**Bebauungsplanverfahren „Zwischen Sieben-Höfe-Straße und Weinbergstraße“ mit örtlichen Bauvorschriften
in Tübingen – Derendingen**

Anlage 5 zur Vorlage 2/2025

Auswertung Stellungnahmen im Rahmen der Beteiligung der Träger öffentlicher Belange nach § 4 Abs. 2 BauGB und der Öffentlichkeit nach § 13a Abs. 3 Nr. 2 BauGB
und § 3 Abs. 2 BauGB

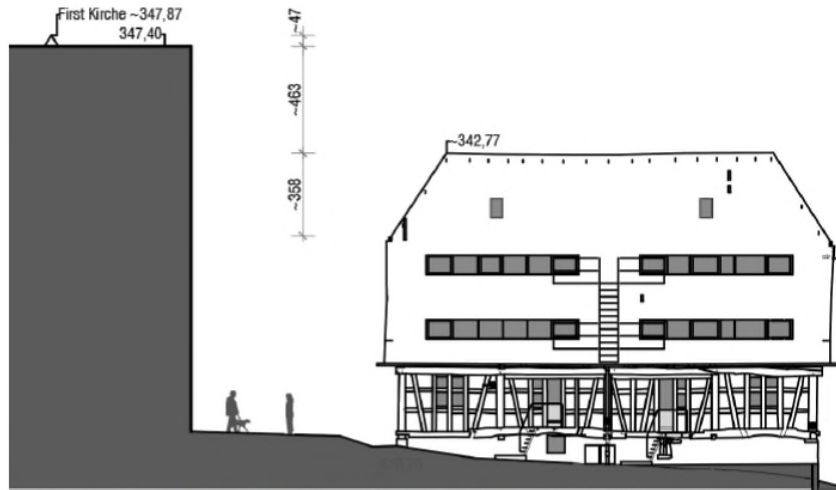
Im Wettbewerb schließt an die Gebäude im unmittelbaren Ortskern (Sieben-Höfe-Str. 147 und 151) eine Bebauung mit 2-3 Geschossen + Dach an. Im Zuge der Überarbeitung wurde der Abstand vergrößert und z.B. das Gebäude A2 in der Bürgerbeteiligung mit 3 Geschossen + Dach zugesagt. Inzwischen ist der Baukörper um ein weiteres Geschoss angewachsen! Damit entspricht der erweiterte Abstand zur Zehntscheuer gerade noch dem baurechtlich absolut erforderlichen Minimum, wie das Stadtplanungsamt in einer Vorstellung zeigte.

Insgesamt ignoriert dies die inhaltliche Forderung der Jury und ist alles andere als respektvoll. In den Formulierungen, die Grundlage für ihre Entscheidungsfindung sein sollen, klingt das alles sehr abgestimmt und harmonisch (siehe u.a. Anlage 4 zur Vorlage 115/2024):

einem Gebäude (4 Geschosse + Dach) mit einem Höhensprung von 4,5m neben einem der höchsten Gebäude des alten Derendingens (1,5 Geschoss + Dach) als harmonisch und vermittelnd zu bezeichnen bleibt einfach eine aus der Luft gegriffene Behauptung, die von der derzeit vorliegenden Planung nicht ansatzweise eingelöst wird.

Siehe Ziffer 3: In der Überarbeitung wird die Höhenfestsetzung reduziert und auch eine Minstdachneigung festgelegt, so dass faktisch gegenüber der denkmalgeschützten Zehntscheuer ein Geschoss weniger realisiert werden kann.

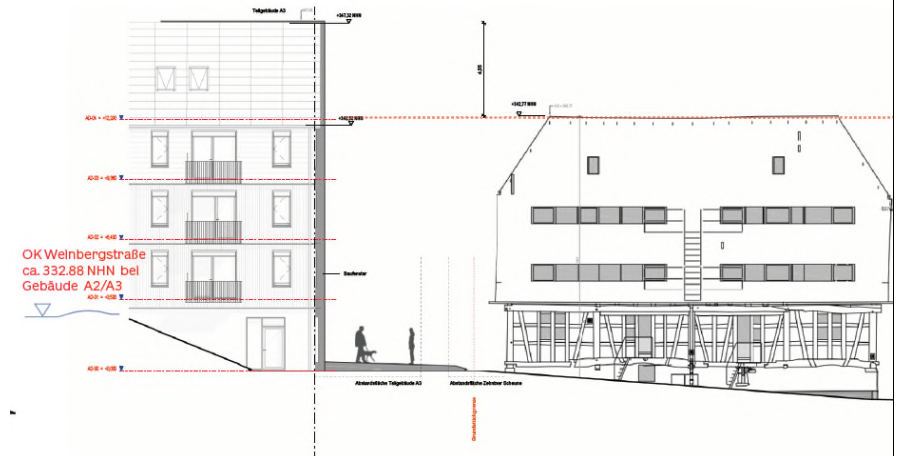
Das Pfarrhaus sowie die oben abgebildete 520 Jahre alte Zehntscheuer gehören zu den höchsten Gebäuden, die sich mit einem Krüppelwalm in die historische Dachlandschaft einfügen.

Weiter heißt es in obiger Vorlage: „Im Übergang zur Bestandsbebauung wird zur Abstufung und verträglichen Höhenentwicklung die Firstrichtung und damit die Ausrichtung der neuen Gebäude festgesetzt“ (S.10)
Der Bebauungsplan legt zwar die Firstrichtung fest, aber durch eine gänzlich andere Geschosshöhe und Dachneigung wird sich dieses Gebäude, sollte es so gebaut werden, nicht mehr einfügen – weder aus nah noch fern.

Darstellung entspricht dem Entwurfsstand der 1. Auslegung

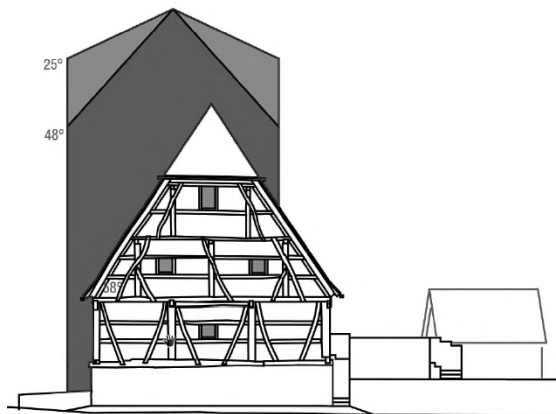
Zudem vermissen wir auch die Festschreibung eines Mindestmaßes für die vorgeschriebene Satteldachneigung. Es wurden nur eine maximale Dachneigung von 48° sowie die Firsthöhen festgelegt, damit bleibt die Traufhöhe variabel. Da es sich im hier kommentierten Planverfahren nicht um einen vorhabenbezogenen Bebauungsplan handelt, somit die zugrundeliegende Gebäudeplanung nicht Teil der zur Satzung zu beschließenden Unterlagen sind, könnten im Fall einer späteren Umsetzung auf anderer Grundlage die Traufhöhen weiter hochgezogen werden und die Höhenwirkung und die Dichte weiter steigern.

- Die Möglichkeit der Anhebung der Traufhöhe (hellgrau) ist aufgrund der rechtlich erforderlichen Abstandsflächen innerhalb des Grundstücks an der Stelle gegenüber der Zehntscheuer nicht möglich. Das bedeutet, bei Maximierung der Firsthöhe kann hier nur das hellgraue Gebäudevolumen umgesetzt werden! Die Neigung der Dächer im geplanten Projekt haben eine Dachneigung von 45° . In der Überarbeitung des Bebauungsplans wird der Anregung jedoch entsprochen und eine Mindest- und Maximal-Dachneigung von $43-48^\circ$ festgesetzt.

Interne Erschließung / Parkierung des neuen Quartiers:

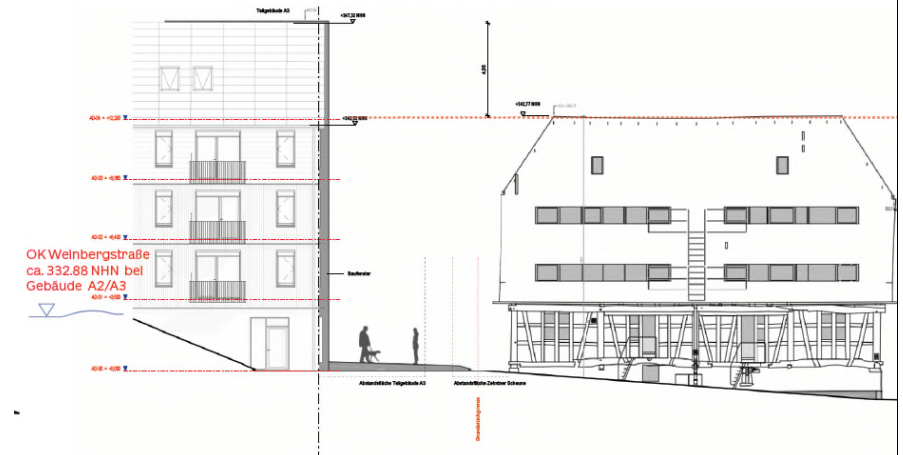
- Die Stellplätze ganz am Ende des Quartiersweg waren zunächst als Liefer-Stellplätze vorgestellt. Erfreulich, dass das jetzt Stellplätze für Menschen mit Behinderungen sind und man damit hoffen kann, dass es keinen allgemeinen Parksuchverkehr dahin gibt.

- Wie wird sichergestellt, dass sich kein „wilder Durchgang“ in Form eines Trampelpfades über das Betonpodest unserer Bürotreppe entwickelt? Das ist mit der kleinen Verlängerung des Quartiersweges nach Westen, über die Ecke hinaus, ja geradezu angelegt. Da über diese Fläche unser Feuerwehrgang zum 2. Rettungsweg (Ostdach) verläuft (gesichert mit einer Baulast) haben wir keine Möglichkeit unsere Treppe abzusperren. Heute schon wird diese Möglichkeit teilweise von den Bewohnern des Gebietes genutzt und es gab schon einen Unfall mit Krankentransport, als eine Person über unsere Treppe gestürzt ist. An dieser Stelle gab es auch schon Gedankenspiele, ob die Stadt einen

18. Die ausgewiesenen Stellplätze sind als Behindertenstellplätze geplant. Eine allgemeine Parkierungsmöglichkeit innerhalb des neuen Gebietes ist nicht vorgesehen.

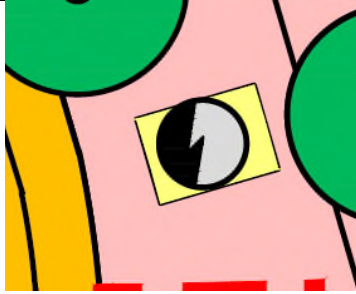
- Es sind div. neue Bäume eingetragen, deren Kronen über die Nachbargrundstücke reichen. Ist das nach dem Nachbarschaftsrecht zulässig?
- Im Wettbewerb war von Regenwasserversickerung im Grenzbereich die Rede. Ist das noch geplant? (Die Feuchtesituation der angrenzenden Altbauten ist empfindlicher als bei heutigen Neubauten).
